ACEG vzw
Erkend keuringsorganisme

Keuringsverslag van een elektrische laagspanning- en zeer lage spanningsinstallatie

NIET CONFORM

Straatnaam	Avenue Mutsaard
Huisnummer	73A
Busnummer	38
Postcode	1020
Gemeente	Neder-Over-Heembeek
Land	België

Afbeelding schakel- en verdeelbord:

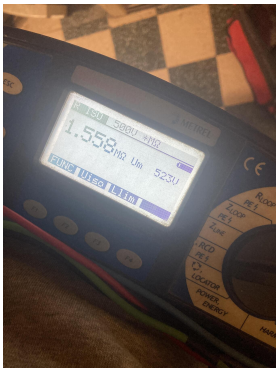
I2.02 De continuïteit van equipotentiaal en/of beschermingsgeleiders zijn niet gewaarborgd. (Boek 1 Onderafdeling 5.3.5.3.G. en 5.4.3.5)

I3.09 Een demonteerbaar aansluitstuk (aardingsonderbreker) moet steeds gemakkelijk bereikbaar zijn. (Boek 1 Onderafdeling 5.1.5.1. en 5.4.3.5.)

I5.02 De aanduiding van de stroomkringen en/of apparatuur, aansluitklemmen, enz dient aangebracht of vervolledigd te worden. (Boek 1 Onderafdeling 3.1.3.1. en 3.1.3.3.A. en 5.1.6.1)

I5.09 De genaakbare, naakte onder spanning staande delen zijn onvoldoende afgeschermd. (Boek 1 Afdeling 5.1.4. en 4.2.2.3.)

I5.10 Niet gebruikte invoeringen van het verdeelbord zijn niet correct of onvoldoende afgedicht. (Boek 1 Afdeling 5.1.4. en 4.2.2.3.)

I5.13 De nominale spanning dient duidelijk vermeld te worden op een oordeelkundig gekozen plaats. (Boek 1 Onderafdeling 3.1.3.3.)

I6.01 Een verzegelbare differentieelstroombeschermingsinrichting dient geplaatst te worden aan het begin van de installatie. (Boek 1 Onderafdeling 4.2.4.3.)

I6.04 Een afzonderlijke differentieelstroombeschermingsinrichting met een gevoeligheid van 30mA is te plaatsen voor installaties van badkamer, wasmachine, vaatwas, droogkast en/of gelijkaardige toestellen. Deze dient ondergeschikt te zijn aan de hoofddifferentieelstroombeschermingsinrichting (Boek 1 Onderafdeling 7.1.4.1. en 4.2.4.3.)
